BAB VI EVALUASI HASIL PERANCANGAN

Bedasarkan hasil dari evaluasi pendadaran Proyek Akhir Sarjana (PAS), terdapat beberapa komentar dan pertanyaan yang perlu dijawab sebagai koreksi dalam redesain Pasar Kapuas Indah, diantaranya berkaitan dengan :

Gambar 6.1 Evaluasi Siteplan
Sumber : Penulis (2019)

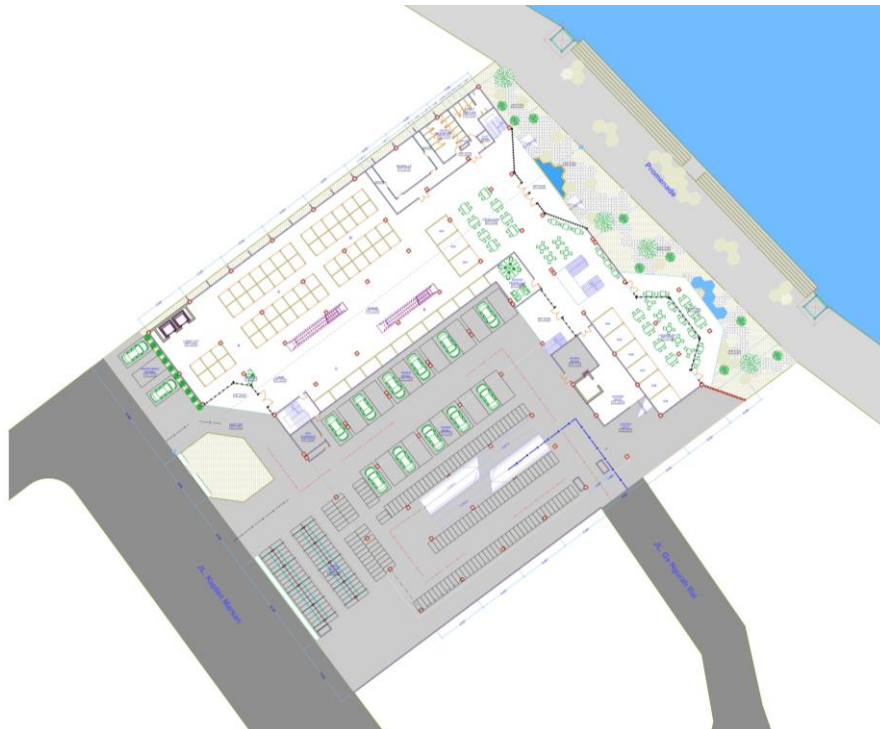
Menurut penguji, hubungan pasar dengan wisata dengan adanya penataan landscape dekat promenade kurang kuat. Oleh karena itu berdasarkan masukan tersebut, perlu adanya penambahan dermaga depan pasar untuk dapat memperkuat hubungan pasar dengan wisata sekitar. Pondokkan yang sudah ada di promenade diperkuat menjadi pintu keluar masuk dari perahu secara langsung kepasar dengan taman pada pasar diperlebar hingga promenade. Maka berdasarkan pertimbangan tersebut disesuaikan seperti skema dibawah ini
